**COMMENT BRANCHER LA NOUVELLE CARTE ÉLECTRONIQUE ECO (R10047-SC) DE LA CENTRALE NEW CONCEPT**

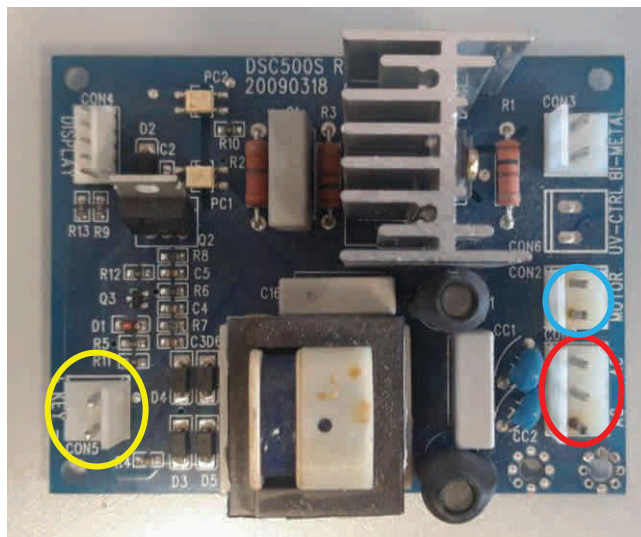
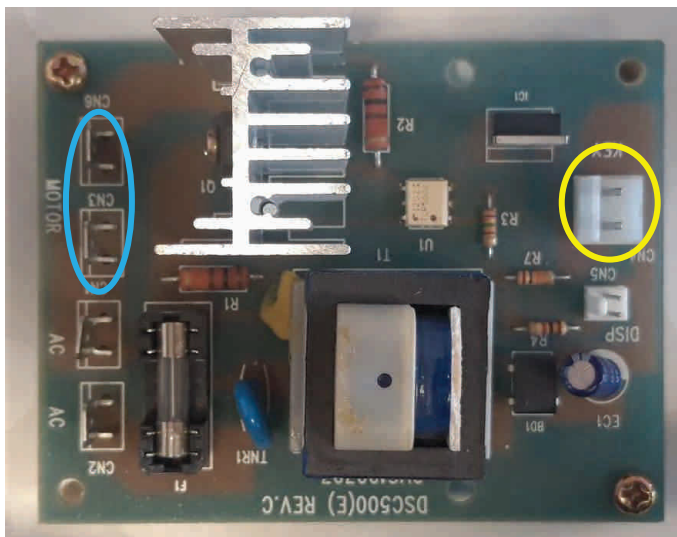
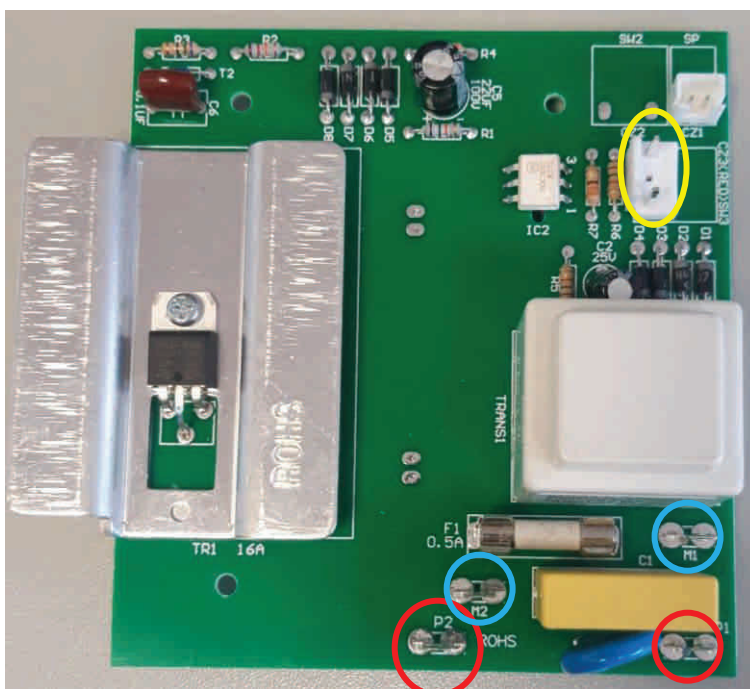
Les modèles de New Concept étaient fournis d'une des deux versions de la carte électronique ci-dessous :

Ces cartes électroniques ne sont plus disponibles. La nouvelle carte ECO (R10047-SC) pour New Concept est montrée ci-dessous :

- Branchez le connecteur AC à P1 et P2 sur la nouvelle carte. (Entourés en **ROUGE**)
- Branchez le connecteur MOTOR à M1 et M2 sur la nouvelle carte. (Entourés en **BLEU**)
- Branchez le connecteur KEY (ligne basse tension) à SW3 (Entouré en **JAUNE**)
